東方電材株式会社
埼玉県新座市栄3-6-9
TEL: 048-477-2555
FAX: 048-477-2600

スパイラルチューブ ピッチサイズ変更のお知らせ

対象品: KS 4×6

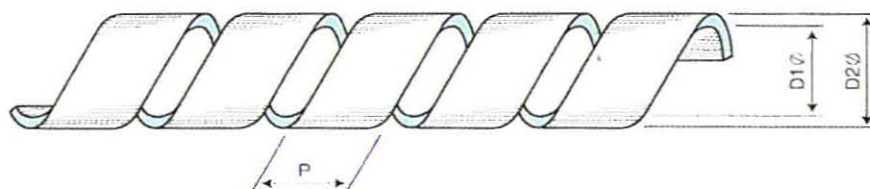
さて、かねてより当社製品が硬く、もう少し柔らかくできないか、との要望も多いため

工場内で検討した結果、ピッチを変更する事にいたしました。

これにより、かつての硬さが取れ柔軟性に富み、作業も容易にできるものと思います。

対象品は KS4×6 のみで他のサイズは変更ありません。誤解のなきようお願い致します。

変更前

型式 D1×D2 (φ)	巻(m)	肉厚(mm)	P±1.0(mm)	束線範囲 φ	色種類
KS4×6	100	0.7~1.0	10	4~12	ナチュラル、黒、黄、灰

変更後

型式 D1×D2 (φ)	巻(m)	肉厚(mm)	P±1.0(mm)	束線範囲 φ	色種類
KS4×6	100	0.7~1.0	8	4~12	ナチュラル、黒、黄、灰
